OGGETTO: D.P.R. 18 aprile 1994 n. 383 – D.P.R. 24 luglio 1977 n. 616 (art. 81). Nodo Stradale e Autostradale di Genova. Adeguamento del sistema A7-A10-A12. Nodo di San Benigno. Commessa 0G140 – Lotto 2. Modifiche apportate al progetto esecutivo a seguito delle richieste dell'amministrazione comunale di Genova. Progetto definitivo.

OGGETTO: DPR n. 383/94 – Intesa Stato-Regione ai sensi dell'art. 81 DPR n. 616/77 e s.m.i.
Comune di Genova – Nodo Stradale e Autostradale di Genova. Adeguamento del sistema A7-A10-A12. Nodo di San Benigno. Commessa 0G140 – Lotto 2. Modifiche apportate al progetto esecutivo a seguito delle richieste dell'amministrazione comunale di Genova. Progetto definitivo.
Ente Proponente: *Autostrade per l'Italia S.p.a.*

Provvedimento autorizzativo

Proposta Ing. Giunciuglio

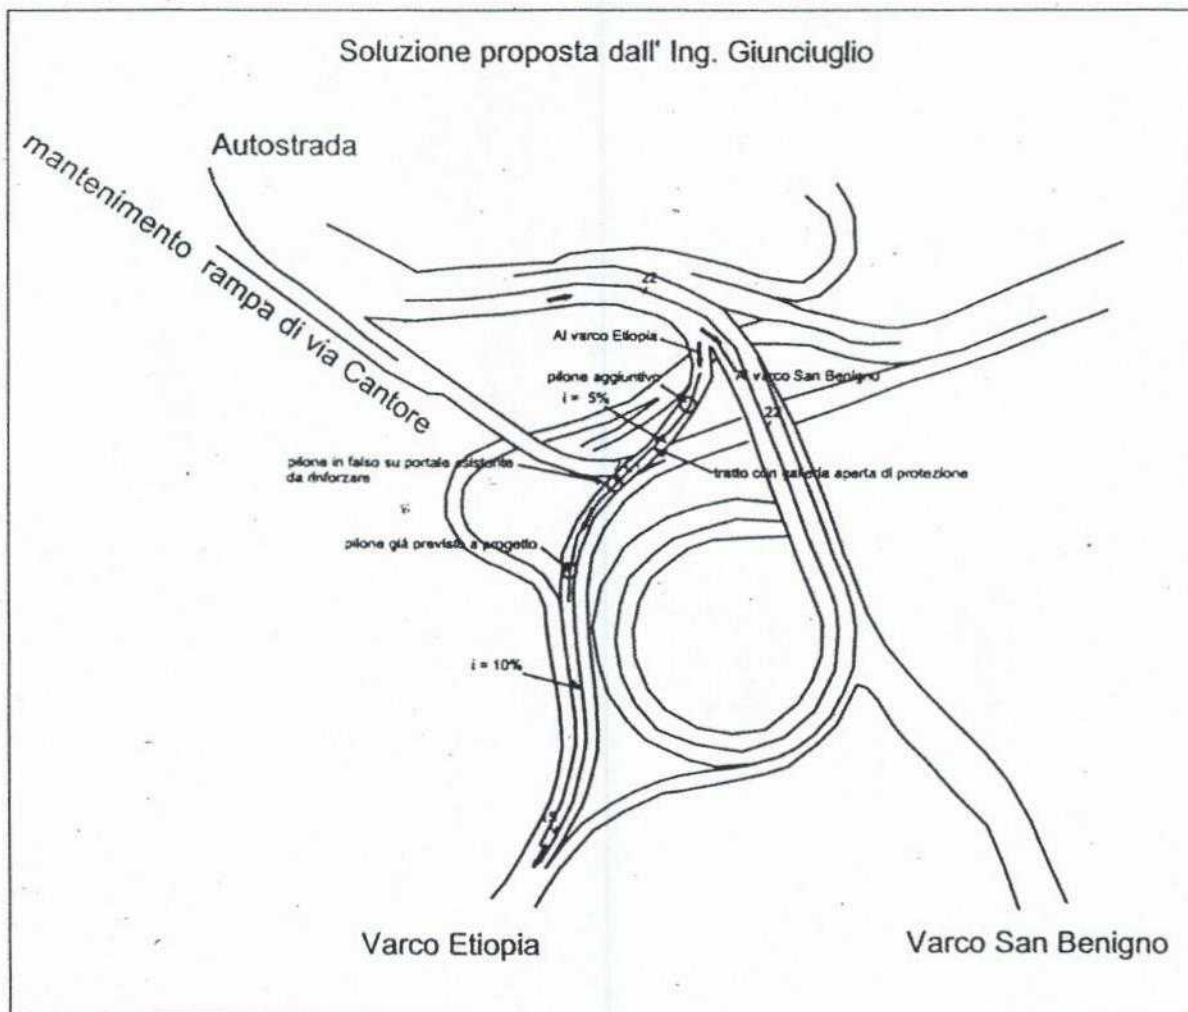
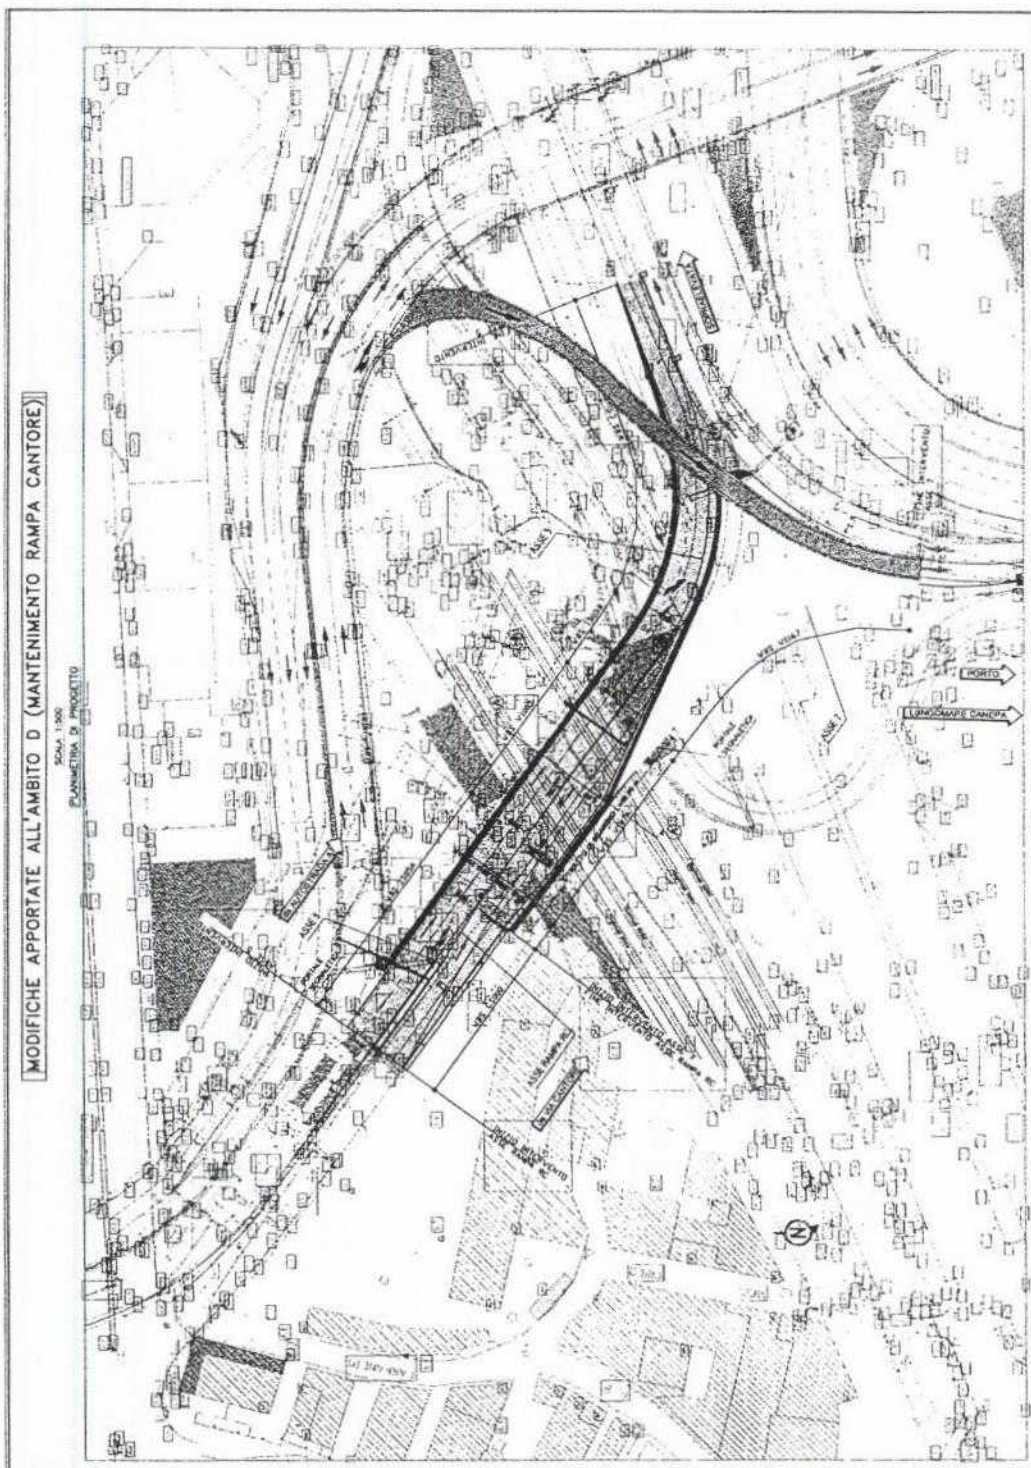
A titolo di esempio si riporta un possibile proposta di modifica (allegata) che non comporta oneri realizzativi particolari trattandosi di sistemazioni superficiali e di segnaletica stradale. Tale rappresentazione ha solo carattere illustrativo e potrà meglio essere sviluppata e verificata.

Si evidenzia che il segnale di preavviso di intersezione urbana da 140x180 riportato sulla tavola della segnaletica stradale - livello superiore in prossimità della sopra citata divisione delle corsie, pare indicare destinazioni errate (a sinistra la rampa porta alla sopraelevata, a destra all'elicoidale quindi all'autostrada)
